花蓮縣政府 函

主旨：函轉內政部修正建築技術規則建築設計施工編第42條補充圖
例圖42-（1）及圖42-（2），請轉知所屬會員。

內政部 函

主旨：修正建築技術規則建築設計施工編第42條補充圖例圖42-
(1)及圖42-(2)，請查照轉行。

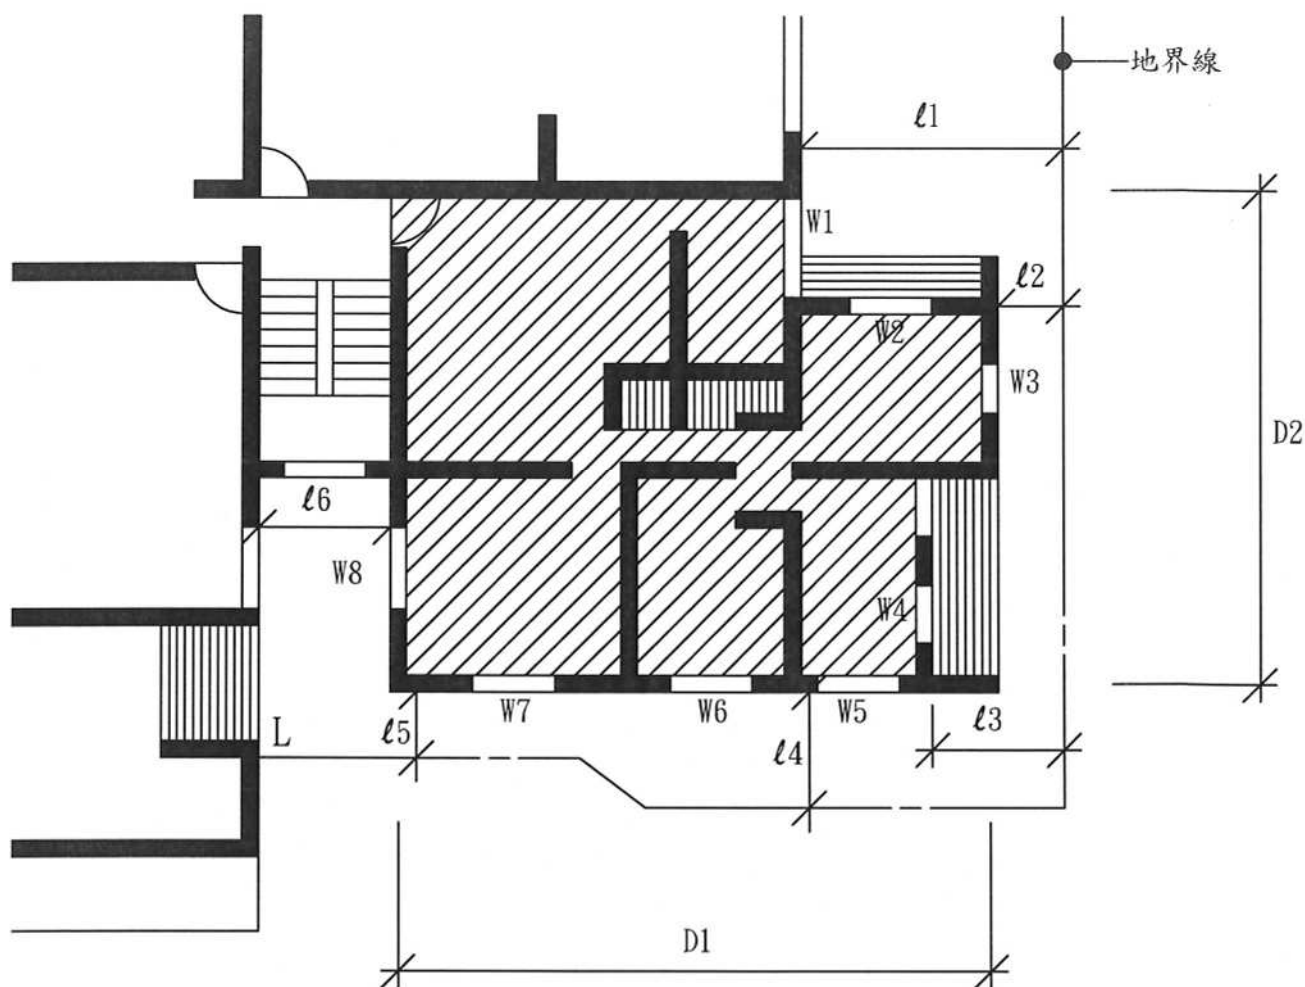
(一)圖42-(1)文字說明3「……地板面以上50cm範圍內不得
計入……不包括本編第1條第16款所稱之樓梯走廊浴廁等
非居室部分……」修正為「……地板面以上75cm範圍內
不得計入……不包括本編第1條第19款所稱之樓梯走廊浴
廁等非居室部分……」。

- ①則 W_3, W_7, W_8 ，為無效之採光開口，其面積不得計入採光面積。
- ②設陽臺均小於 2m 寬度，除 W_1 臨接陽臺之部分，其有效採光面積應按 0.7 計算外，其餘均為有效採光開口。
- ③若 W_1, W_2, W_4, W_5, W_6 之有效採光面積之和(地板面以上 75cm 範圍內不得計入)為 Σa ，居室樓地板面積即圖中斜線部分(不包括本編第1條第19款所稱之樓梯走廊浴廁等非居室部分)為 $F.A$ ，則 $\Sigma a \geq F.A/8$ 。
- ④有效採光距離之保持係以建築物外牆為準，故居室樓地板內仍可隔間。
- ⑤住宅區建築物，深度超過 10m 者，至少應有一面(背面或側面)在有效採光範圍內，其他各面雖不在有效採光內，如符合 45 條水平距離(即 1m)者，仍可開窗，惟不得計入有效採光面積，如本圖例，若 D_1 及 $D_2 > 10\text{m}$ 時，至少應有一面之外牆在有效採光範圍內；若其右側外牆為有效採光，此時應調整設計平面，使 l_2 之值符合有效採光之規定。
- ⑥住宅區之建築物深度在 10m 以內時，不檢討各面之採光距離，各層背面及側面如有開窗時，亦不予限制採光距離，惟前述各立面開口採光面積總計仍須符合第41條規定。

第42條 圖42-(2)

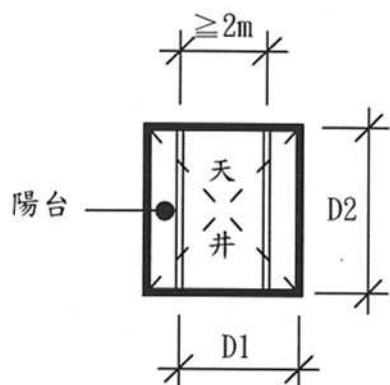
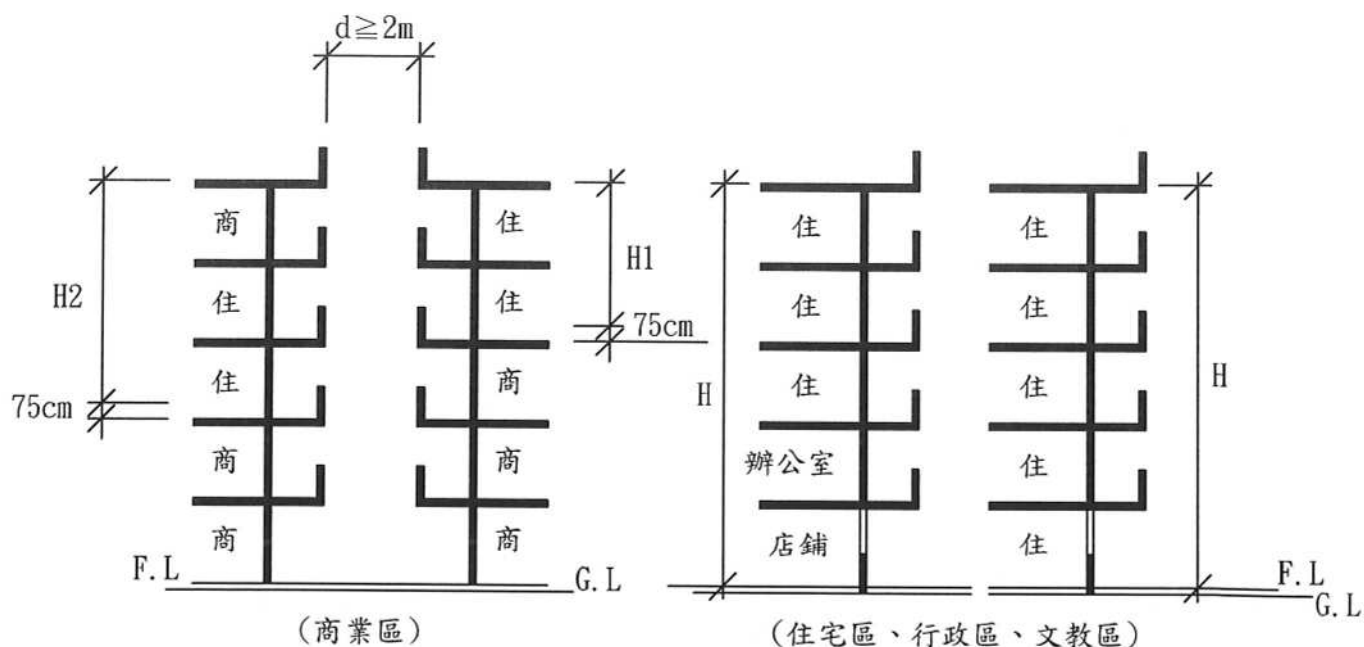
(二)圖42-(2)文字說明3「……符合本編第1條第7款之屋頂
突出物不予計入外牆高度。」修正為「……符合本編第1
條第9款之屋頂突出物不予計入外牆高度。」另因窗臺高

度係依同編第45條及該條圖例檢討，本圖例有關窗臺文字及尺寸標示予以刪除。

- ① 建築物外牆依規定留有採光用窗或開口時，其同一基地內之他棟建築物或同棟建築物之對面部分(如天井)之有效採光距離 D ，係指面對之外牆間之水平淨距離。
- ② 天井部分各向之 D/H 值均應分別核算(即圖中 $D1$ ， $D2$ 與 H 之比值)。
- ③ 依前條第三款之規定，位於地板面75cm範圍內之窗或開口面積不得計入有效採光面積內，故本條關於高度(H)之計算應由地板面75cm之高度起算計至建築物外牆最高部分之垂直高度，符合本編第1條第9款之屋頂突出物不予計入外牆高度。
- ④ 門窗開向陽台時如圖42-(1)第②點說明規定計算，若相正對之兩面均設有陽台時，其有效採光僅扣減一面之陽台，即水平淨距離(D)，應自任一面之外牆面計至對面陽台之外緣如圖中 $D1$ 。
- ⑤ 商業區建築物水平間距達5m以上，其他使用分區水平間距離6m以上者(空地、道路及永久性空地寬度之和)免再增加。
- ⑥ 住宅區建築物，不因部分樓層設置辦公室或店鋪而減少其採光高度。
